伊方原子力発電所環境安全管理員会原子力安全専門部会 委員コメント一覧

**伊方発電所3号機
敷地内断層の性状について
(耐震性能)**

**平成27年3月26日
四国電力株式会社**

伊方発電所3号機 緊急時対策所の追加設置について

3号炉施設と断層の位置関係

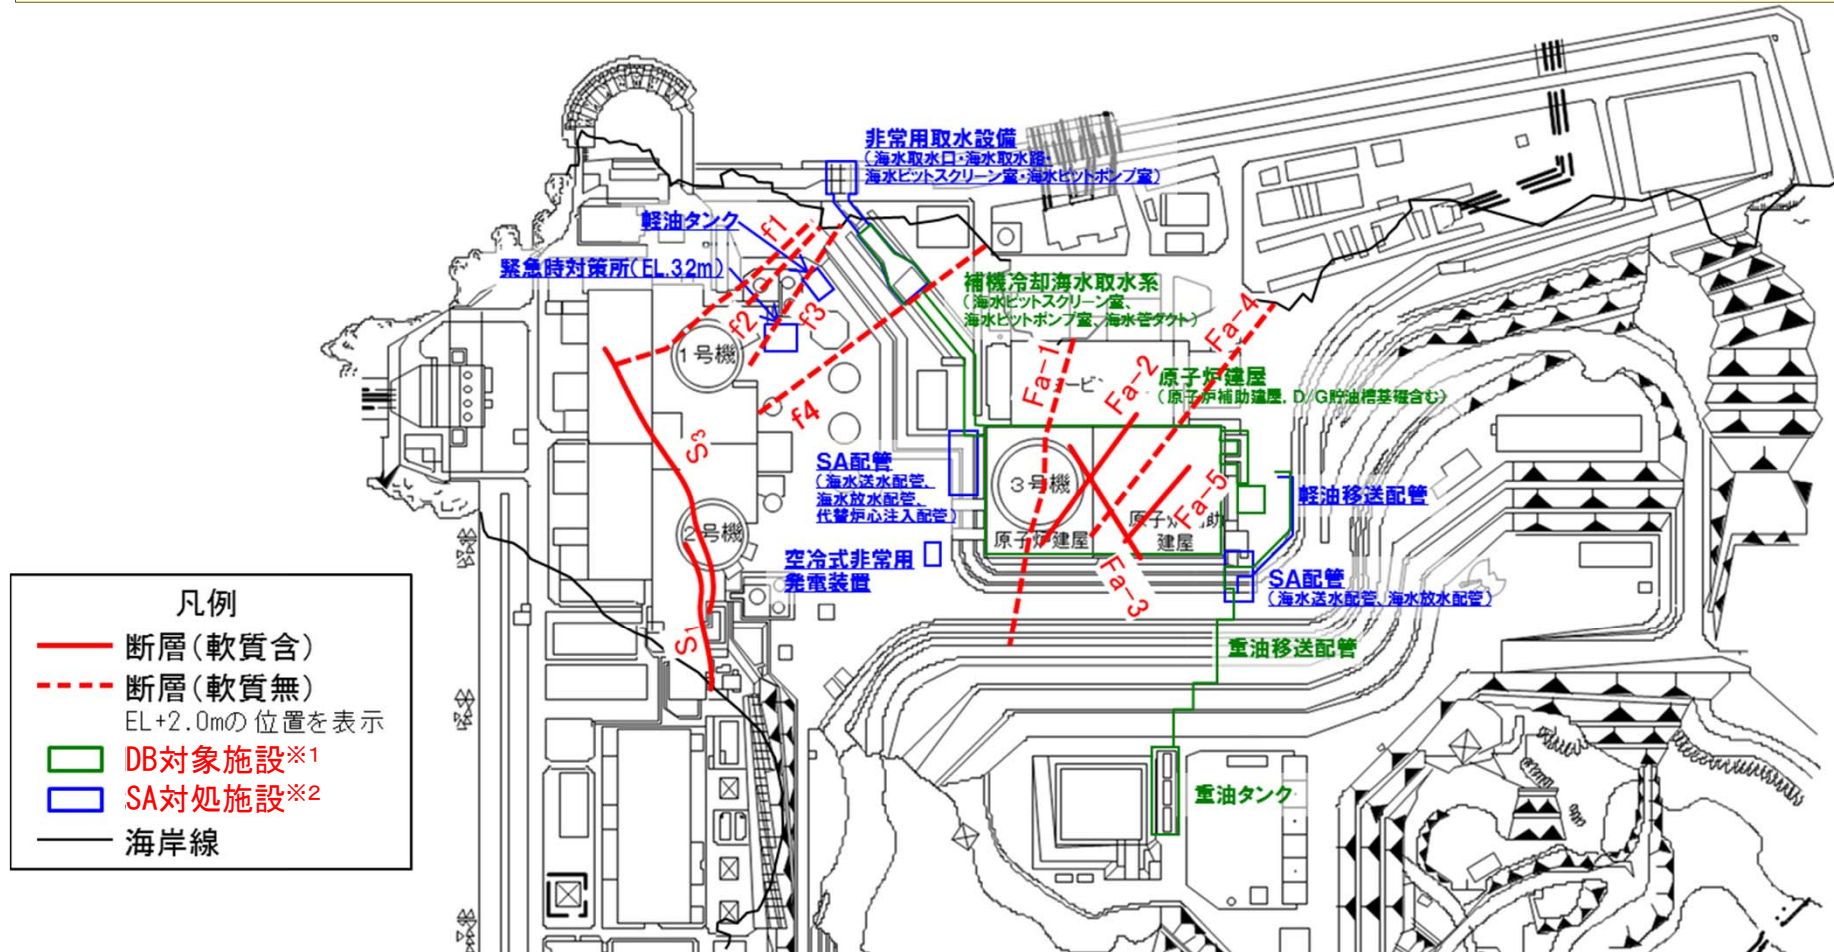
8-84	<p>資料1-1の2ページに評価の流れのところで、S₁、S₃断層については震源として考慮する活断層とも対応しないの前に「3号炉にとって」と明記するべき。</p>	四電	<p>S₁、S₃断層は、伊方発電所3号機の安全上重要な施設の直下に延伸していないことから、震源として考慮すべき活断層ではないと判断している。</p>	H27 2/16	森

8-85	S ₁ 、S ₃ 断層はどのように検討されているか。	四電	現在、国の審査は当社が申請した伊方3号機に対して行われていることから、伊方1, 2号機側にあるS ₁ 、S ₃ 断層は審査の対象とはなっていないが、これらの断層についても、当社における調査結果等に基づき、「将来活動する可能性のある断層等」ではないことを確認している。	H27 2/16	森
8-86	資料1-1の5ページの「DB対象施設」、「SA対象施設」について解説を記載して欲しい。	四電	DB対象施設は従来より設置されている「設計基準対象施設」、SA対象施設は新規制基準で新たに設置要求された「重大事故等対処施設」を示すものである。(各施設の定義については、「8-82」を参照)	H27 2/16	森
8-87	基準地震動の確率論的リスク評価等については、福島事故が起こった後でみなおされていないのであれば、起こる頻度が小さくなるようにするしか技術的には見直しはできないのではないかと思うが、①原子力規制委員会は見直していないのか、②見直していないのなら、見直していないのはなぜか。③見直していないのは、元々専門家に投げかけられていないから、専門家としてはそれを議論する場が特に準備されていないので議論されていないだけなのではないか。	国	原子力規制庁に照会中。	H27 2/16	森
				H27 2/16	望月

- 伊方3号炉の原子炉設置位置付近において比較的破碎幅が大きく連続性がある断層はFa-1～Fa-5断層である。また、3号炉の海水ピット付近にf1～f4断層が分布する。
- 3号炉西方にS₁断層、S₃断層が分布するが、その付近に3号炉申請に係る重要施設はなく、変位が施設に影響を及ぼすものではない。
- これらの断層が震源として考慮する活断層と対応しないことを確認する。

震源として考慮する活断層との対応<地球物理学的調査>

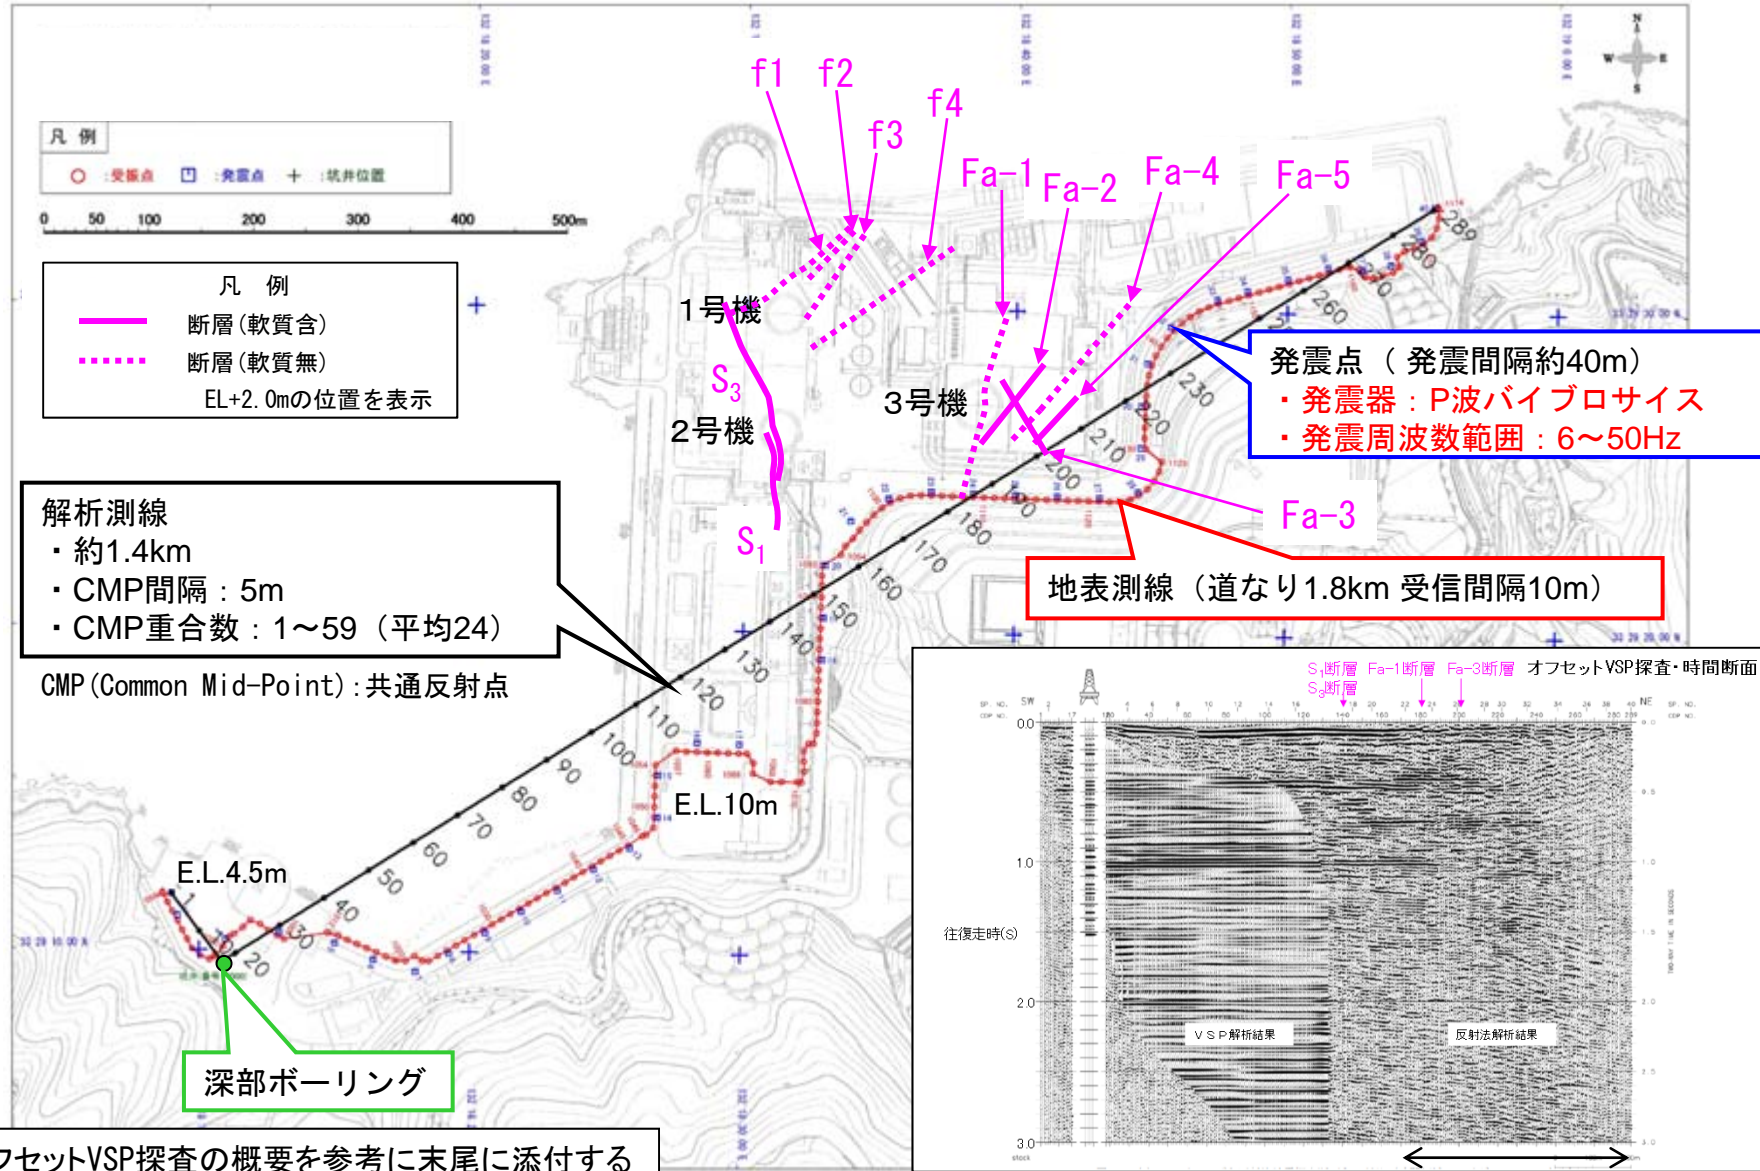
8-75	資料1-2の34頁について、茶色でハッチングしている三角形の領域は、どういう意味をしているのか。	四電	大深度(2,000m)ボーリング孔を使って得られた受信波から、VSP解析や反射法解析よりも詳細なトモグラフィ解析(いずれの解析も、地震波の伝播時間から地下の速度構造を推定するもの)を実施した範囲を茶色のハッチングで示している。	H27 2/16	森

8-76	資料1-2の34頁の Fa-3 断層について、数百mの中での読み方についてどう考えるのか。	四電	測線が数kmにも渡り、受信間隔が10mであるため、VSP探査ではFa-3のような幅数cmの断層を捉えることは難しいと考えるが、連続する大規模な断層がないことは確認できている。	H27 2/16	森
8-77	資料1-2の34頁の「連続する大規模な断層は認められない」という表現は、“連続しない大規模な断層はある”のか“連続する小規模な断層はある”のか、どちらなのか。	四電	大深度(2,000m)ボーリングのコア等を見ても、非常に小規模な断層はあるものの、連続性はなく、また、連続しない大規模な断層もない。	H27 2/16	森
8-78	活断層探査は、断層幅の検出が目的ではなく、断層による層のずれを払拭するものであることから、その部分を説明すること。	四電	断層の変位を音響の反射で確認するのが活断層調査であり、調査結果から地層をずらしている大規模な断層はないことを確認している。	H27 2/16	森
8-79	振動探査の結果では、連続性の高いものもあれば、乱れているものもある。これについてどう見ればいいのか。	四電	専門家と議論し、解析結果でノイズが見られる東側は、標高 84mから標高 10mに下りる斜面の途中にある道路に測線を設置していることが、ノイズの発生原因であり、地下はフラットな構造となっていると判断している。	H27 2/16	森
8-80	資料1-2の34ページの図について、結論として水平な構造と解釈しているが、結論までの途中のプロセスについても記載して欲しい。	四電	オフセットVSP探査結果より、地下深部までほぼ水平な反射面が連続し、地震動の特異な増幅の要因となる低速度域及び褶曲構造は認められず、敷地の地盤の速度構造は成層かつ均質と評価している。 (別紙1参照)	H27 2/16	森

- 敷地において地下深部までほぼ水平な反射面が連続し、地表から地下深部まで連続する大規模な断層は認められない。
- 深部ボーリングコアで片理面が低角であることを確認しており、オフセットVSPの結果とも整合的である。

応力場の検討③ <敷地の応力場>

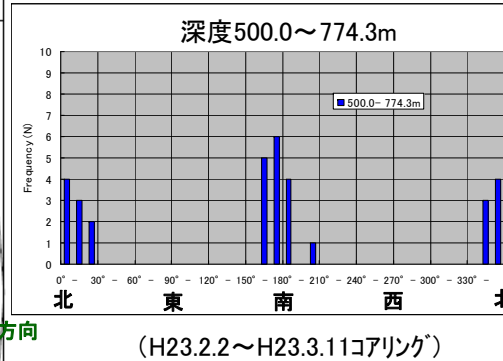
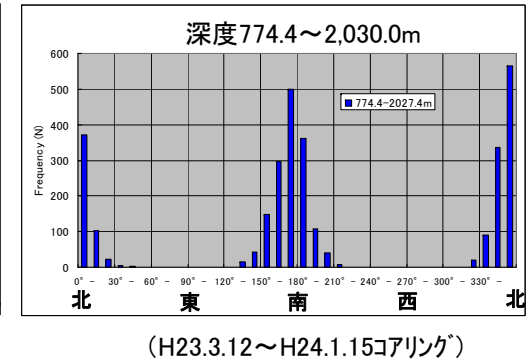
8-81	<p>応力場がどのように変わったのか。現在の応力場がいつ形成されて、それを基に活断層がどう動いているのか。現在東西圧縮ということだが、いつ東西圧縮になったのか。</p>	四電	<p>Fa-3 断層と Fa-2 断層の変位センスが全く異なり、これらの断層は広域的な応力場に対応して活動したものではなく、三波川変成岩類の上昇過程の局所的な応力場で変形を解消した古い断層と考えられる。</p> <p>現在の応力場が形成されたのはおよそ 40 万年前以降と考えられるが、大深度(2,000m)ボーリング孔を利用して応力状態を調査し、現在の応力場は東西方向の圧縮であるという結果を得ており、敷地内断層の走向等から見て、敷地内断層が活動することは考え難い。(別紙1参照)</p>	H27 2/16	高橋
8-82	<p>安全上重要な機器について、施設の経緯等、詳しく解説して欲しい。</p>	四電	<p>原子炉を「止める」、「冷やす」、放射性物質を「閉じ込める」ために必要な設備として、原子炉冷却材の喪失等、設計基準事象に対処する設計基準対象設備(非常用炉心冷却設備、非常用ディーゼル発電機等)を設置しているが、福島第一原子力発電所の事故ではこれら設備が有効に機能しなかったことを踏まえ、設計基準対象設備が機能しなかった場合においても、重大事故を未然に防止し、また、万一、重大事故が発生した場合においてもその影響を緩和する設備として、新たに重大事故等対処設備(空冷式非常用発電装置、非常用取水設備等)を設けており、これら重要設備が設置された地盤に将来活動する可能性のある断層等がないことを確認している。</p>	H27 2/16	渡邊
8-83	<p>将来活動する可能性のある断層等について、将来の活動予測や時間的スパンなど、どういう考えで評価して審査されているのか。</p>	四電	<p>今のプレートの動きと大きく変わらないであろう過去数十万年前以降に発生した地震は、近い将来にも発生すると考え、それに備えるのが原子力施設に対する設計の基本となっている。</p>	H27 2/16	吉川
				H27 2/16	望月

○深部ボーリング調査のコアリングに伴って発生するブレイクアウト方位を分析したところ、東北地方太平洋沖地震の前後で顕著な変化は認められない。また、伊方発電所地点における主圧力軸方向は、周辺の広域応力場と同じく東西圧縮 (N85° E) と評価される。

○F a - 3断層は南北に近い走向を有する正断層センスを主体とする断層であることから、現在の横ずれの卓越する東西圧縮の応力場での活動は考え難く、三波川変成岩類が褶曲するのと同様の地下深部の環境で形成された古い断層と考えられる。

【参考】オフセットVSP探査結果(時間断面)

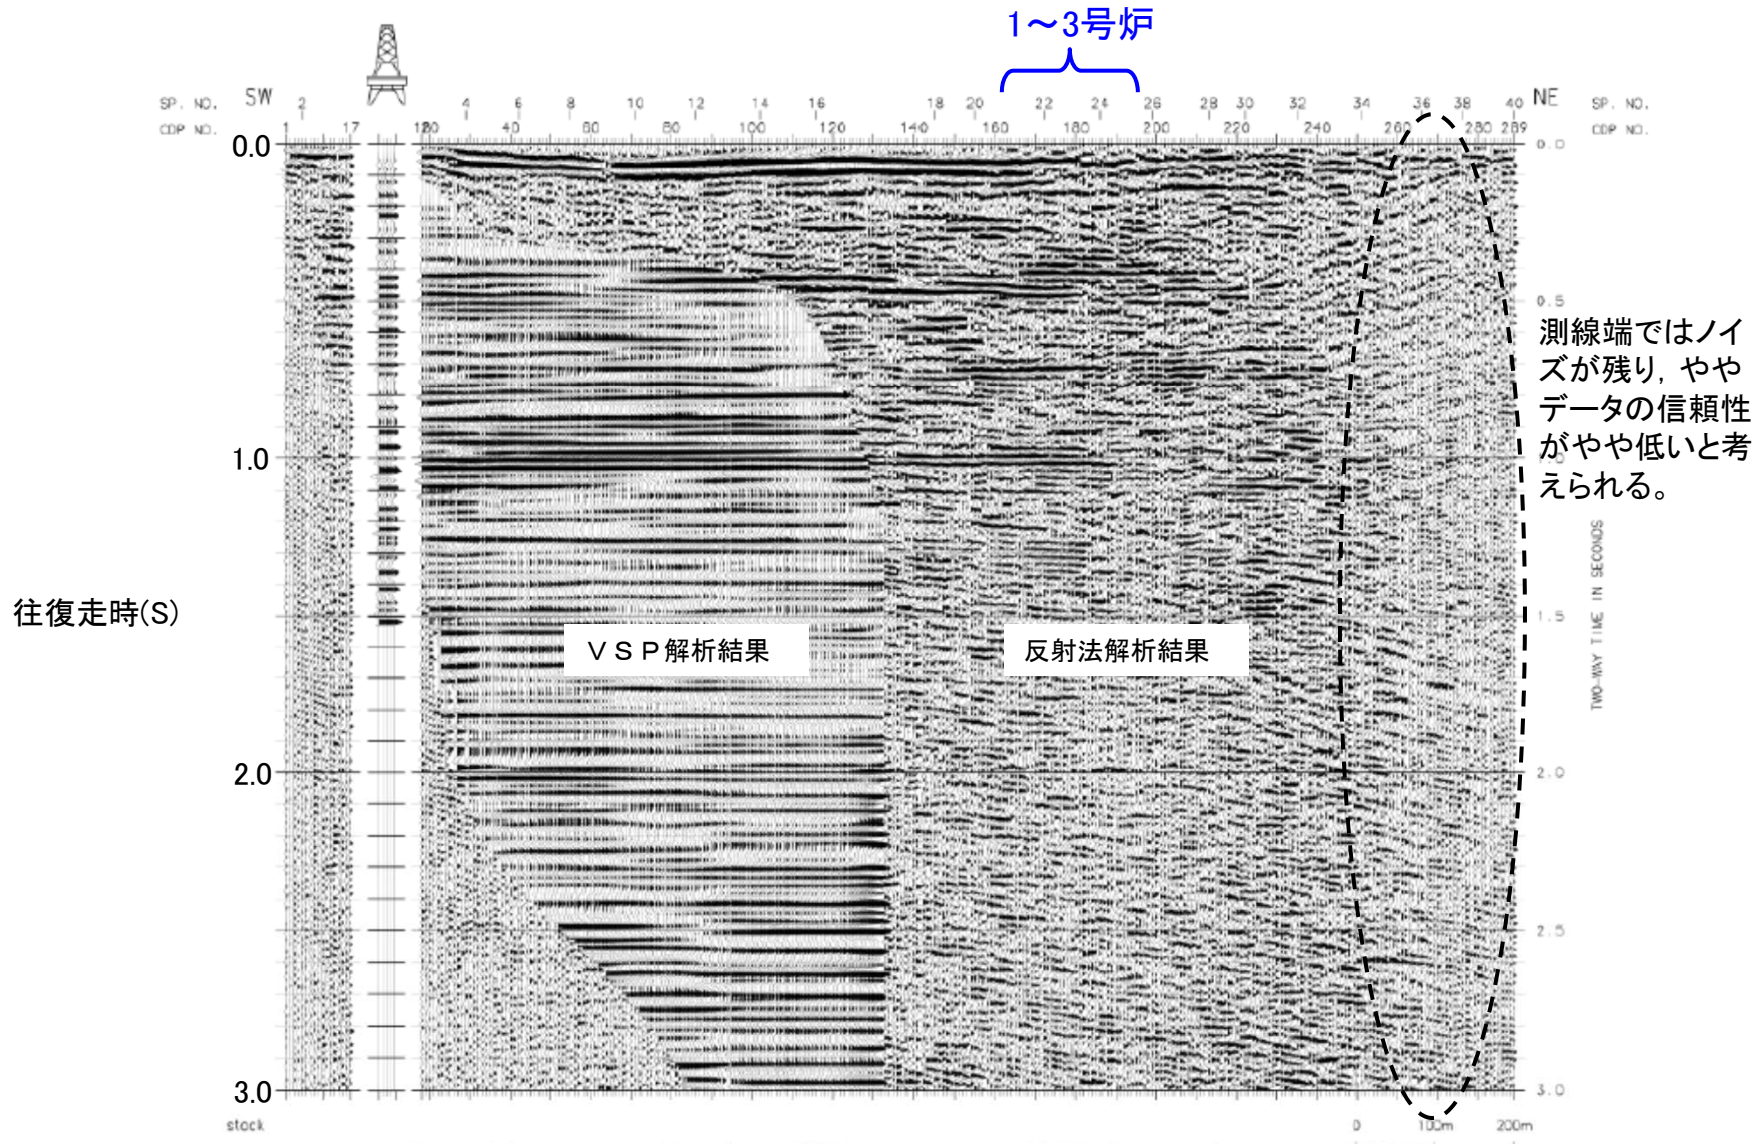
8-88	測線と計測の方法について明記して、情報を整理し、後世に残るようデータを保存すること。	四電	<p>大深度(2,000m)ボーリング孔と3号炉心付近とを結ぶ測線でオフセットVSP探査を行い、反射法解析、VSP解析、トモグラフィ解析により敷地の速度構造について検討した。</p> <p>[オフセットVSP探査条件]</p> <ul style="list-style-type: none"> ・発信点(発震間隔約40m) ・地表測線(道なり1.8km 受信間隔10m) ・深部ボーリング孔(深さ2.0km 受信間隔15m) ・解析測線(約1.4km) <p>(別紙1参照)</p>	H27 2/16	岸田
8-89	炉心損傷頻度については、重大事故等対処設備も含めて評価した結果についても示して欲しい。	四電	今後、国のガイドに従い、重大事故等対処設備も含めた炉心損傷頻度について評価することになるが、その結果がまとまればあらためてご説明する。	H27 2/16	奈良 林

・地下深部までほぼ水平な反射面が連続し、地震動の特異な増幅の要因となる低速度域及び褶曲構造は認められず、敷地の地盤の速度構造は成層かつ均質と評価される。

1. 緊急時対策所の追加設置に至る経緯(2/2)

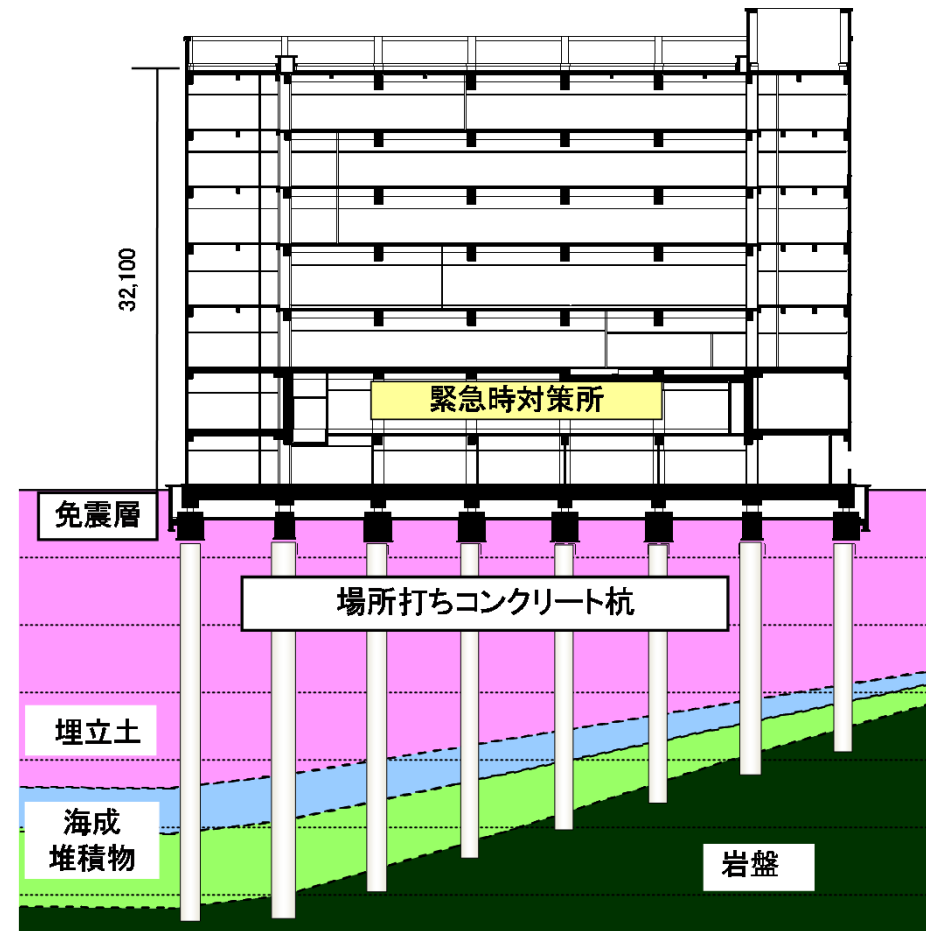
11-46	旧の緊急時対策所が耐震上もたないということだが、どのような現象だったのか示して欲しい。新の緊急時対策所も検討していると思うので示してほしい。どのように設計しているのか示してほしい。	四電	緊急時対策所がある総合事務所は埋立土の上に建てられた免震建屋であり、地中深くの傾斜した岩盤を支持層とする鉄筋コンクリート製の杭を形成した「杭基礎」構造となっている。 2004年北海道留萌支庁南部地震を基準地震動として選定することを決定した際、当該地震動で評価した結果、28本中、3本の杭のコンクリートに損傷や部分的な破壊が生じる可能性があり、新規基準の要求を満たすことが難しいと判断した。対応を検討した結果、費用や期間等、総合的に考えると、総合事務所基礎の補強等を行うよりも、新規に緊急時対策所(耐震建屋)を建設した方が、合理的であると判断した。 新規に建設している緊急時対策所は、1000ガルの揺れにおいても、機能を維持できるよう設計している。 (別紙2参照)	H27 2/16	吉川
				H27 2/16	岸田
11-47	居住性に関して、可搬型設備で対応するとなっているが、恒設の設備なのか。きちんと対応していることがわかるように記載を修正すること。	四電	居住性の確保に必要な空気浄化ファン、フィルタといった設備は予め使用する場所に設置(岩盤上に固定)しており、運搬が必要となるものではない。使用する際には、ダクトの接続等を行う必要があるが、短時間で対応できると評価しており、訓練等で確認することとしている。また、ファン、フィルタは予備として予め使用する場所に設置しているものと同じ仕様の設備を別の場所に保管しており、予め設置している設備が万一機能しなかった場合には、予備と交換できるように設計している。 (別紙2参照)	H27 2/16	吉川
11-48	居住性に関して、可搬型設備で対応するとなっているが、実際に空気浄化設備は、簡単に接続できるのか。	四電	居住性の確保に必要な空気浄化ファン、フィルタといった設備は予め使用場所に設置しており、運搬が必要となるものではない。使用する際には、ダクトの接続等を行うこととなる。この作業には災害対策要員2人で対応できると評価しており、また空気浄化設備を使用するような重大事故に至るまでには余裕をもって接続できると考えている。	H27 2/16	望月

- 免震構造を採用している総合事務所は、鉄筋コンクリート造地上7階建ての建物であり、平成23年12月から供用を開始している。この総合事務所の2階に緊急時対策所(以下「総合事務所内緊急時対策所」という。)が設置されている。
- 総合事務所の立地地盤は埋立地盤であり、基礎構造は地中深くの傾斜した岩盤(GL-17~35m)を支持層とする鉄筋コンクリート製の杭を形成した「杭基礎」構造となっている。
- 総合事務所内緊急時対策所については、当時の基準地震動 S_s ($S_s-1:570\text{gal}$ 他)に対して、上部構造は概ね弾性範囲にあること、基礎(杭基礎)は終局耐力*を超えないことを確認した上で、平成25年7月の新規制基準への適合性審査で申請していた。
- その後の基準地震動に係る審査の過程で、震源を特定せず策定する地震動として、「2004年北海道留萌市庁南部地震」($S_s-3:620\text{gal}$)を考慮した結果、一部の杭基礎(28本中3本)が、終局耐力を超える*結果となった。
- 仮に、一部の杭基礎に損傷や部分的な破壊が生じたとしても、杭基礎全体として建物を支持できることから、建物が倒壊するといった状況におちいるものではないと考えられるが、新規制基準への適合は困難であると判断した。
- また、地盤補強などの対策工事を実施することで、新規制基準を満たすことは可能であると考えられるが、工期・工費ともに多くを費やすことが想定されたため、平成26年7月に、標高32mエリアの岩盤上に直接基礎として設置できる新たな鉄筋コンクリート造平屋建ての緊急時対策所(以下「緊急時対策所(EL.32m)」という。)を建設することとした。
- 新たな緊急時対策所(EL.32m)については、基準地震動の確定前につき、余裕をもった地震力による設計を進めることにより、平成26年12月に確定した新たな基準地震動 S_s ($S_s-1:650\text{gal}$ 他)に対しても、十分な耐震性を有する建築物となっている。
